CCR-VIA -- COMITATO DI COORDINAMENTO REGIONALE PER LA VALUTAZIONE D'IMPATTO AMBIENTALE

Giudizio n° 4429 **Del** **05/12/2024**
Prot. n° 24/0449664 **Del** **21/11/2024**

Oggetto: Istanza per l'avvio del procedimento di Verifica di assoggettabilità a VIA ai sensi dell'art. 19 del D.Lgs. 152/2006 e ss. mm. e ii., relativa al progetto ripristino ambientale ex cava

Verifica di Assoggettabilità a V.I.A. – V.A. art. 19 D.Lgs. 152/2006 e ss.mm.ii.
RIPRISTINO AMBIENTALE EX CAVA soc. Zeno S.a.s. Campli (TE)

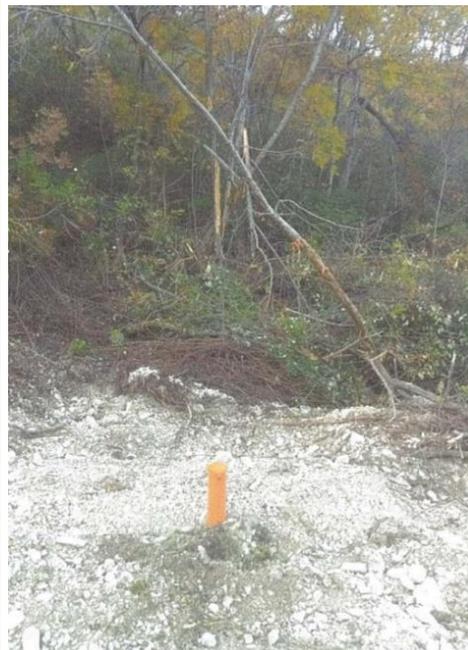
2. Realizzare almeno un sondaggio, attrezzato a piezometro, utile a verificare il rispetto del franco di 2 metri dal fondo dello scavo e la massima escursione della falda.

In merito alla realizzazione del sondaggio e dell'attrezzatura dello stesso a piezometro, il tecnico, nella documentazione integrativa, dichiara che l'altezza della falda acquifera presente nel progetto è stata rilevata dal pozzo di proprietà del signor Romani Giacomo e dalla perizia del C.T.U. richiesta dalla Pretura di Campli: il signor Romani Giacomo dopo aver completato la coltivazione della propria cava, che aveva una quota di campagna iniziale di 480 slm, ha riqualificato e rimesso in coltivazione l'intera area e realizzato il pozzo ad una quota 450 slm, in pratica di mt 30 più in basso.

Pertanto, all'interno della documentazione il proponente asserisce che, sommando l'altezza del materiale di cava prelevato pari a mt 30 e la misurazione effettuata dal pozzo mt 16,00, si rileva che la falda acquifera si trova ad oltre 46 mt dal piano di campagna dell'area su cui si interviene.

Viene aggiunto che la falda acquifera rilevata dal pozzo del signor Romani Giacomo è stata rilevata dal piano di campagna ripristinato e non dalla sommità della strada che verrà rimossa dalla soc. ZENO.

Ad integrazione della richiesta, viene descritto che in data 9.11.2024, alla base della scarpata che si verrà ad abbattere (piano finale di coltivazione) ed in particolare sulla fascia di terreno già scavata dalla ditta Inerti Ferretti negli anni 60/70, è stato realizzato con un escavatore avente un braccio di circa 6,00 metri uno scavo che ha raggiunto la profondità di mt 5,00, a tale profondità non è stata rilevata la presenza di acqua.

Il tecnico riporta poi che, nel rinterrare il sondaggio realizzato, si è proceduto ad installare un piezometro, dal quale in fase di escavazione si ritiene si possa controllare il livello della falda acquifera, che si trova ad una profondità di oltre 5 metri, dal piano finale di scavo e quindi molto superiore ai 2 metri richiesti.

Valutazione previsionale impatto polveri

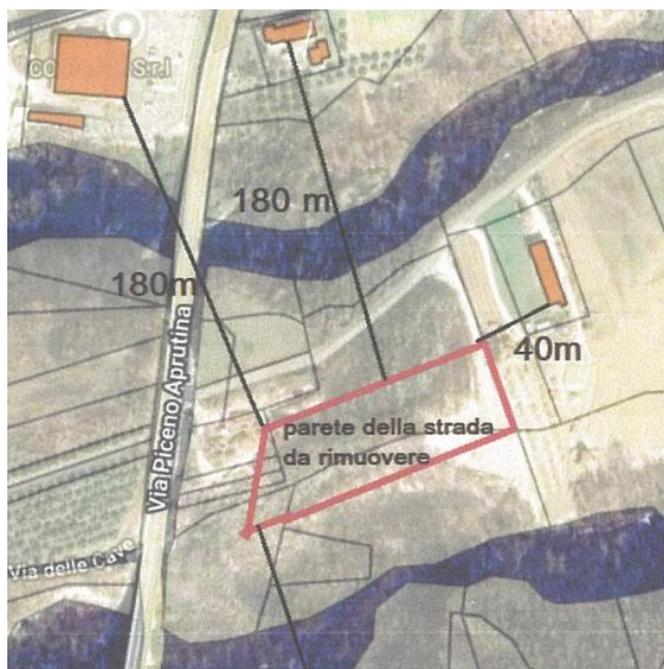
3. Vista la presenza di recettori abitativi, produrre la valutazione previsionale di impatto acustico e di impatto delle emissioni diffuse di polveri;

Il proponente ha allegato il documento denominato “Valutazione previsionale impatto emissione polveri” nel quale vengono riportate le valutazioni in merito all’impatto derivante dall’emissione di polveri. Il tecnico, nella sua trattazione, individua tre recettori di cui uno distante 40 metri dal sito oggetto di scavo e i restanti 2 a circa 180 metri.

Il tecnico riporta che la relazione prodotta è stata redatta in accordo alle linee guida ARPAT della Regione Toscana e che per ciascun processo si è fatto riferimento alla denominazione originale con il codice SCC adottato dalla nomenclatura AP-42. Considerato che per il caso in esame si prevede di irrigare una quantità d’acqua pari ad almeno **0.5 l/m² con un minimo di 1 applicazione/giorno** ottenendo un abbattimento pari all’80% delle polveri derivanti dal transito mezzi, **il tecnico calcola il flusso di massa totale dovuto all’attività di progetto pari a 273 g/h**, ripartito come riportato nello stralcio di seguito.

Considerato che il recettore che dista 40 metri dal sito consiste in una rimessa degli attrezzi e che gli altri recettori sono ad una distanza maggiore di 150 metri il tecnico conclude che non siano necessarie azioni di monitoraggio. Per i contenuti completi si rimanda alla relazione completa presentata dal tecnico.
